Radicado No.9 CR-2025-05-12/

Referencia: Revisión del del componente Eléctrico del proyecto CONSTRUCCIÓN SEGUNDA FASE E.S.E HOSPITAL DIVINO NIÑO MUNICIPIO DE RIVERA CENTRO ORIENTE

Figura 3.4. a. Espacios para montaje de equipos.
Fuente: Elaboración propia.

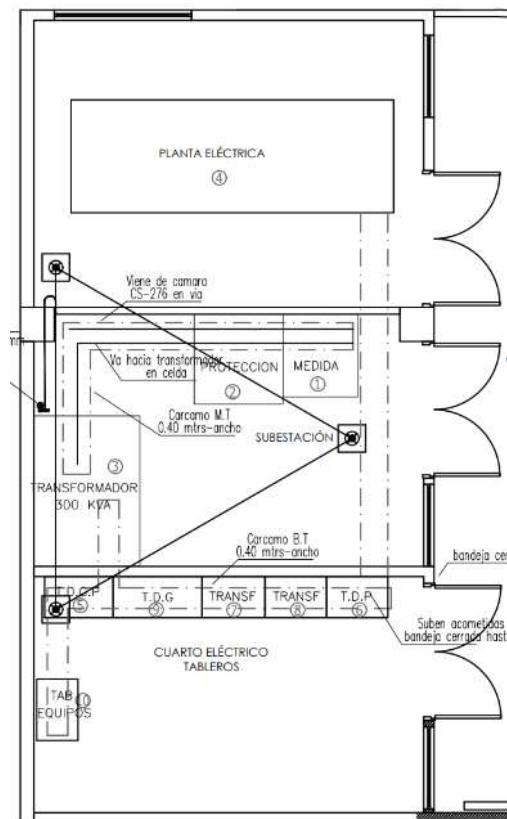
Las distancias de seguridad y los espacios de trabajo para la subestación y planta eléctrica que se estipulan en el presente diseño no cumplen con lo requerido por esta norma, como se evidencia en la siguiente imagen.

“Cuando se tengan partes energizadas expuestas con tensión fase tierra menor o igual a 150 V, el espacio de trabajo mínimo no debe ser inferior a 2 m de altura (medidos verticalmente desde el piso o plataforma) o la altura del equipo cuando este sea más alto, 0,76 m de ancho o el ancho del equipo si este es mayor; y 0,9 m de profundidad del espacio de trabajo frente al equipo. En todos los casos, el espacio de trabajo debe permitir la apertura a 90° de puertas de los equipos. Para tensiones mayores a 150 V y menores o iguales a 1.000 V fase-tierra, se debe aplicar lo señalado en el numeral 110.26 de la NTC 2050 segunda actualización. Para instalaciones de más de 1.000 V fase-tierra, la altura del espacio de trabajo debe ser como mínimo de 2 metros, con un ancho no inferior a 0,92 m y con una profundidad definida por las condiciones de la tabla 110.34 (A) de la norma NTC 2050 segunda actualización, teniendo en cuenta las excepciones del artículo 110.34 de la mencionada norma. Para mayor claridad se debe tener en cuenta la Figura 3.4.a”
